SCHEDA ANALISI INTERVENTI – SCREENING

Titolo PROGETTO	ZSC IT 1332717 FOCE E MEDIO O INTERVENTI DI MANUTENZION CONSOLIDAMENTO DI UN TRATTO LOCALIZZATO A MONTE DEL PO TERRITORIO COMUNALE DI L COMUNE DI LAVAGNA. PRATIO INTEGRAZIONE E RICHIESTA SUPE	E STRAORDINARIA ATTI AL DI ARGINE SUL FIUME ENTELLA ONTE DELLA MADDALENA, NEL AVAGNA (GE). PROPONENTE: CA: VINCA 07. TRASMISSIONE
Tipologia P/P/I/A		Aree ripariali
Presenza di ZSC		SI (Area Focale 2)
Presenza di ZPS		NO
Presenza di aree protette		NO
Presenza di elementi delle Rete Ecologica Regionale		NO

La richiesta di screening in oggetto è relativa all'istanza per la realizzazione di un intervento di manutenzione straordinaria per il consolidamento di un tratto arginale del fiume Entella, in area localizzata a monte del Ponte della Maddalena (Comune di Lavagna – GE) e del Viadotto Autostradale. Per lo stesso progetto era stato emesso un contributo istruttorio con Prot. ARPAL n° 25368 del 19-08-2025.

Fig. 6. Planimetria di cantierizzazione.

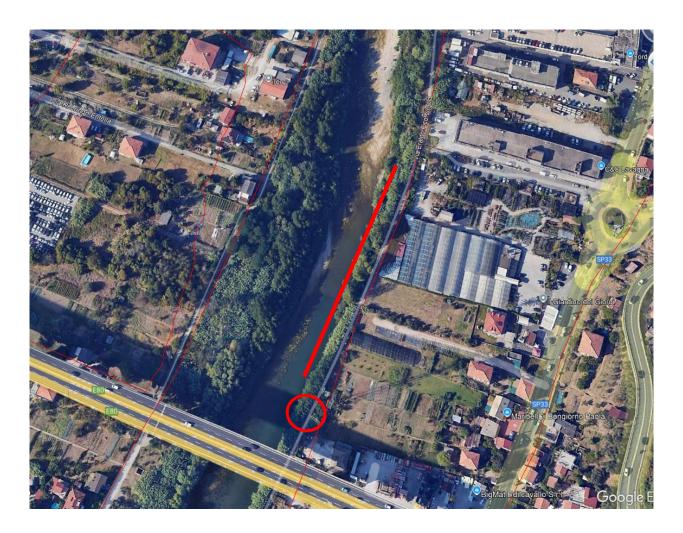
Si evidenzia, inoltre, che l'area prevista per la pista di cantiere – salvo eventuali variazioni del tracciato – coincide con una porzione d'alveo attualmente caratterizzata da un'elevata presenza d'acqua. Tale condizione, persistente da tempo, risulta documentata anche dallo screenshot di Google Earth datato 23/08/2023, riportato di seguito.

La presenza di vegetazione di interesse conservazionistico, in relazione all'attuale tracciato della pista di cantiere, rende necessari ulteriori approfondimenti in merito all'impatto dell'intervento nel suo complesso, in modo da non limitare le valutazioni alla sola porzione di argine da ripristinare ma estendendole all'intera area di cantiere, incluse le aree accessorie, la pista di servizio ed i punti di accesso. Si segnala, a tal proposito, che l'area di cantiere individuata nella Relazione geologica (pag. 10) non coincide con quanto riportato nelle relazioni specialistiche.

Per tali motivazioni, si ritiene opportuno effettuare ulteriori valutazioni circa la possibilità di individuare soluzioni progettuali alternative che prevedano, a titolo esemplificativo, l'accesso in alveo da altre parti del torrente in modo da minimizzare l'estensione della pista di cantiere, l'effettuazione del consolidamento dall'esterno utilizzando l'attuale pista pedonale/ciclabile, ecc.
